改善箇所説明図

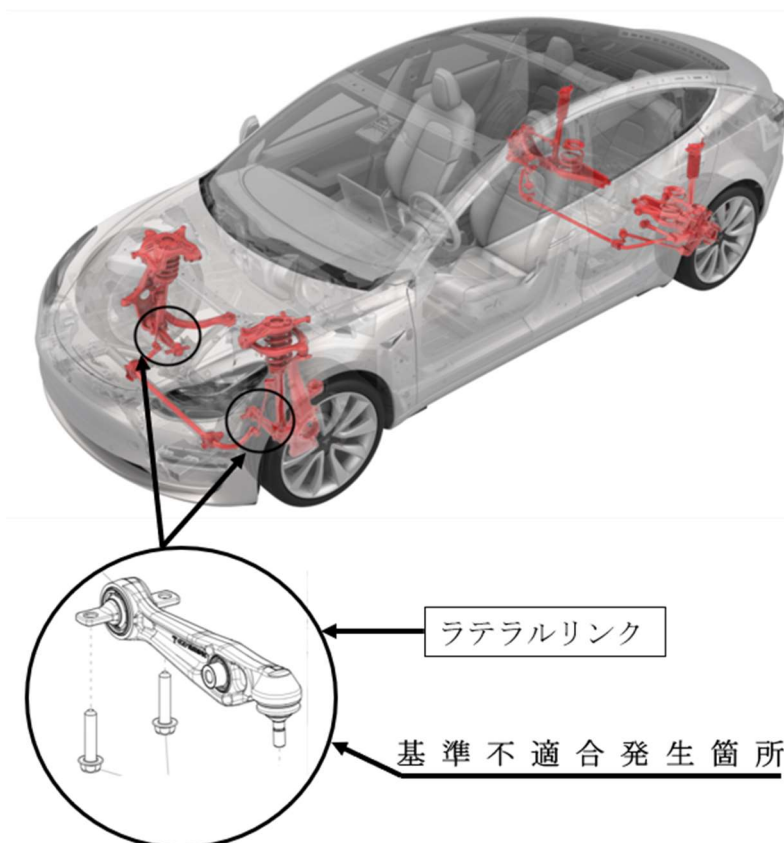
フロントサスペンション部において、リンクとサブフレームの組付け部（ラテラルリンク）の製造工程の管理が不適切なため、仕様に合った取付けが行われていないものがある。そのため、使用過程においてリンクとサブフレームの締結が緩み、走行安定性が損なわれ、最悪の場合、当該部が破損することで、ハンドル操作が困難となるおそれがある。

全車両、該当する部品のトルクの検査を行い、適切な取付状況に修正をする。また、破損があった場合には、当該部品の交換を行う。
